공작정비동

체크리스트

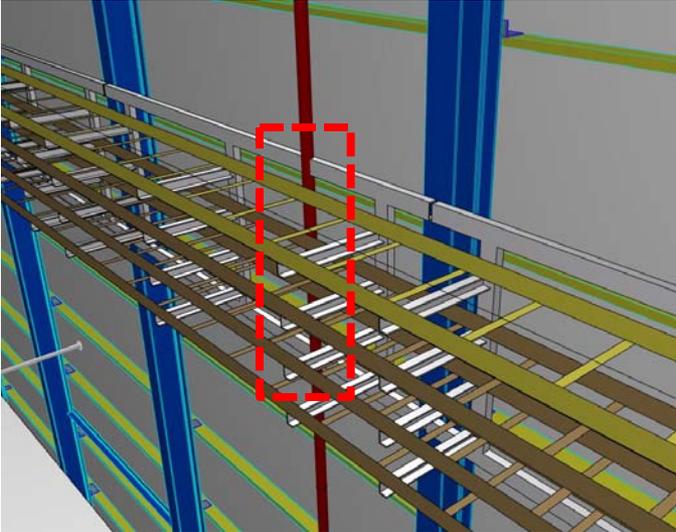
번호		BIM-CSP-CM-089	설계오류 유형	공종간섭(구조/플랜트 기계)	검토일	2013-08-27	
ROI 분석	기존방식 검토 시 오류 발견 난이도	상 / 중 / 하			KEYMAP		
	재작업 범위	해당 내역요소(수량)					
		전					
		후					
	재작업 비용						
공기지연 일수							
BIM 검토	주요 핵심 내용	플랜트 배관과 구조의 간섭			설계사 검토	주요구조부 변경불가 설계사 수정 CSP-1LA-971-EP142-00030, 00032, 00033, 00036, 00038, 00039 EP144-00011~00016, 00111~00116, 00212~00216, 00322~00327	
	 <p>B-3열</p>			공작정비동 B-3,5,7열, C-3.5.7열에 설치되는 플랜트 배관과 건축 구조의 간섭 확인			
	 <p>B-5열</p>						
	 <p>B-7열</p>						
	 <p>C-3열</p>						
 <p>C-5열</p>							
 <p>C-7열</p>							
도면번호	(플랜트 기계) CSP-1-LA-971-EP142-00030, 00032, 00033, 00036, 00038, 00039			검토현황	검토일 2013-11-04 설계 반영 반영		
						BIM 반영 반영

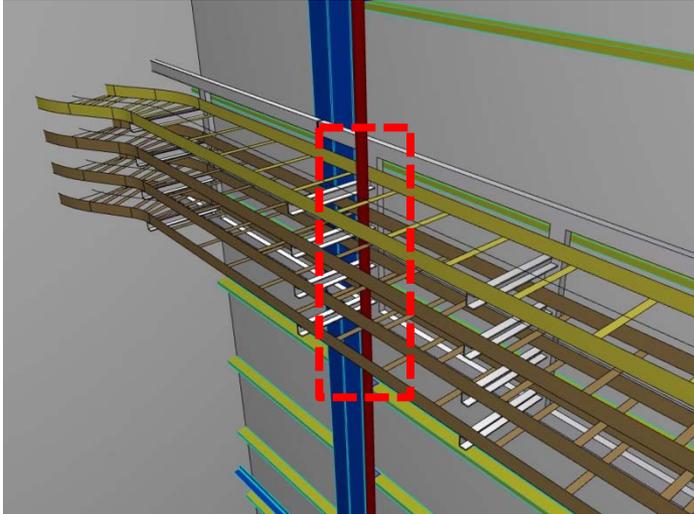
번호		BIM-CSP-CM-090	설계오류 유형	공중간섭(건축/플랜트 기계)	검토일	2013-08-27			
ROI 분석	기존방식 검토 시 오류 발견 난이도	상 / 중 / 하			KEYMAP				
	재작업 범위	해당 내역요소(수량)							
		전							
		후							
	재작업 비용								
공기지연 일수									
BIM 검토	주요 핵심 내용	플랜트 배관과 건축의 간섭			설계사 검토	설계사 수정 CSP-1LA-971-EP144-00801			
		공작정비동 MACHINE ROOM-2 와 SW 용 집수정 간의 간섭 확인							
							C-5열		
							도면번호	(플랜트 기계) CSP-1-LA-971-EP144-00801	
				검토일	2013-11-04				
				검토현황	설계 반영	반영			
					BIM 반영	반영

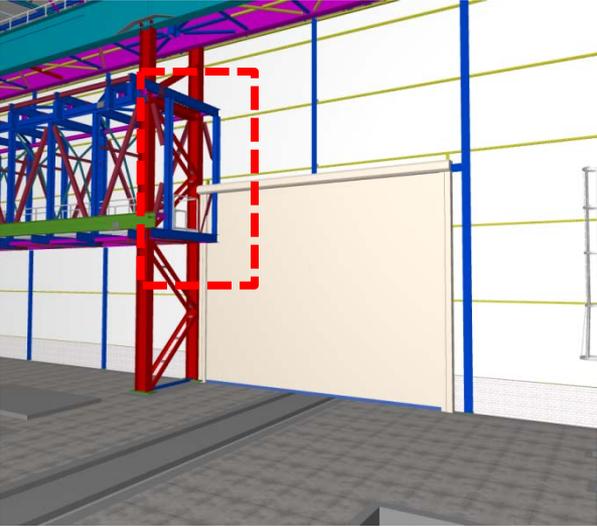
번호		BIM-CSP-CM-092	설계오류 유형	공중간섭(건축/플랜트 기계)	검토일	2013-08-27	
ROI 분석	기존방식 검토 시 오류 발견 난이도	상 / 중 / 하			KEYMAP		
	재작업 범위	해당 내역요소(수량)					
		전					
		후					
	재작업 비용						
공기지연 일수							
BIM 검토	주요 핵심 내용	플랜트 장비와 건축구조 간의 간섭			설계사 검토	건축 캐노피 간섭으로 인한 캐노피 삭제 검토일 2013-11-04	
			공작정비동 GANTRY CRANE과 본동 캐노피 간의 간섭 확인				
	G-7열		검토현황	설계 반영			반영
	도면번호			BIM 반영			반영
도면번호		(플랜트 기계) CSP-1-LA-971-EP144-00801

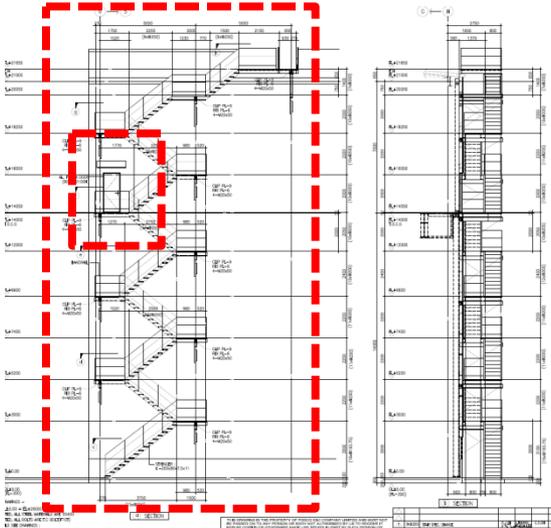
번호		BIM-CSP-CM-093	설계오류 유형	공중간섭(건축/전기)	검토일	2013-08-27	
ROI 분석	기존방식 검토 시 오류 발견 난이도	상 / 중 / 하			KEYMAP		
	재작업 범위	해당 내역요소(수량)					
		전					
		후					
	재작업 비용						
공기지연 일수							
BIM 검토	주요 핵심 내용	건축 구조와 전기 배관 트레이 간섭			설계사 검토	주요 구조부 변경불가 전기배관 트레이 이설.	
	 		공작정비동 Office Room 내 건축구조와 전기 배관 트레이 사이의 간섭 확인				검토일
					검토현황	설계 반영	반영
						BIM 반영	반영
도면번호		(전기) CSP-1-LA-710-EE151-00211

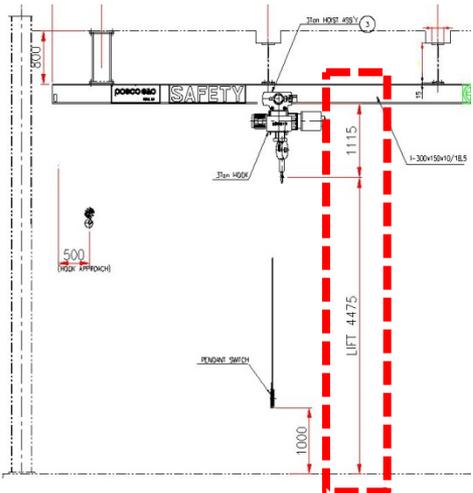
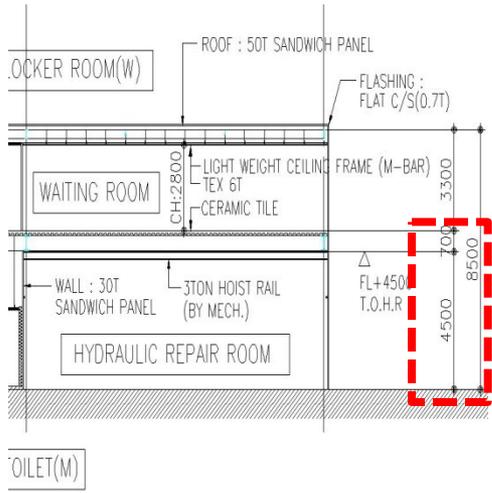
번호		BIM-CSP-CM-094	설계오류 유형	공중간섭(구조/소방)	검토일	2013-08-27			
ROI 분석	기존방식 검토 시 오류 발견 난이도	상 / 중 / 하			KEYMAP				
	재작업 범위	해당 내역요소(수량)							
		전							
		후							
	재작업 비용								
공기지연 일수									
BIM 검토	주요 핵심 내용	소화배관과 구조 간섭			설계사 검토	건축구조물을 피해서 소화배관 설치 하겠습니다.			
			호스 캐비닛 연결 배관과 건축 구조의 간섭				검토일	2013-11-04	
							검토 현황	설계 반영	검토중
								BIM 반영	변경사항 없음
도면번호		(소방) CSP-1-LA-880-EA126-00505
